国立研究開発法人日本原子力研究開発機構大洗研究所(北地区)

核燃料物質使用施設等保安規定の変更認可申請について

国立研究開発法人日本原子力研究開発機構  
大洗研究所（北地区）  
核燃料物質使用施設等保安規定  
新旧対照表

変更前	変更後	備考
<b>別図第1 使用施設等の管理組織（第5条関係）</b>	<b>別図第1 使用施設等の管理組織（第5条関係）</b>

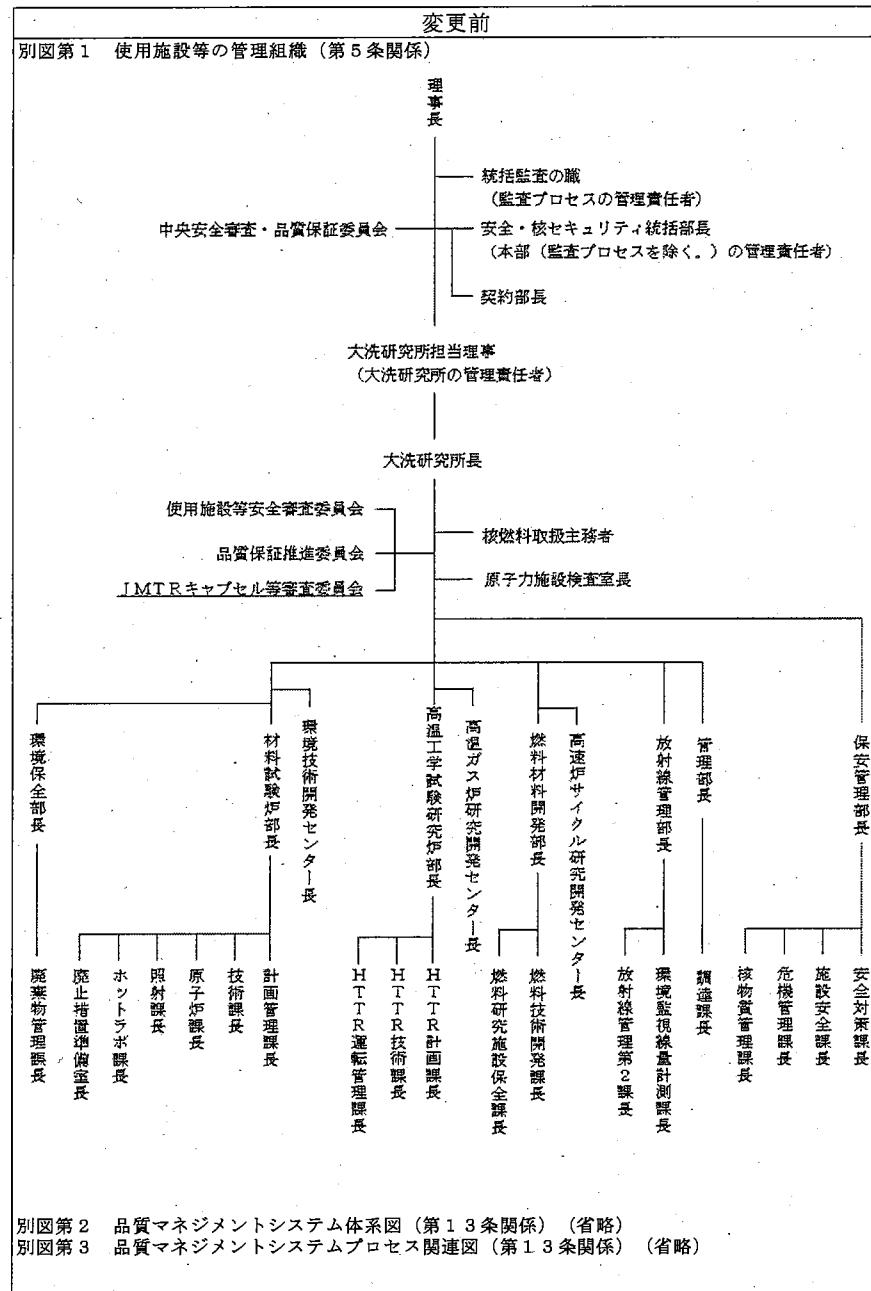
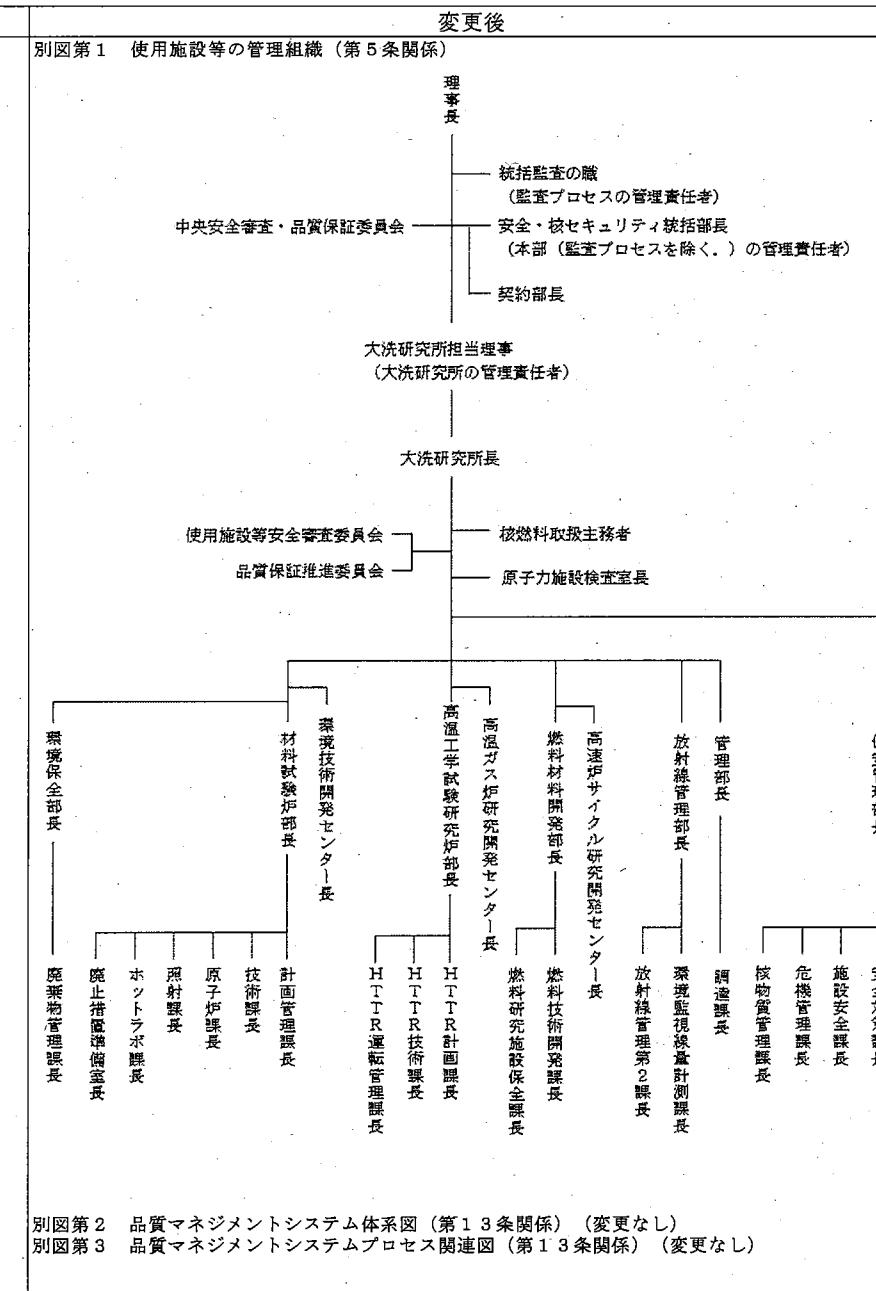
別図第2 品質マネジメントシステム体系図（第13条関係）（省略）	別図第2 品質マネジメントシステム体系図（第13条関係）（変更なし）	
別図第3 品質マネジメントシステムプロセス関連図（第13条関係）（省略）	別図第3 品質マネジメントシステムプロセス関連図（第13条関係）（変更なし）	キャップセル等の安全性等についての審議を行わなくなったため変更
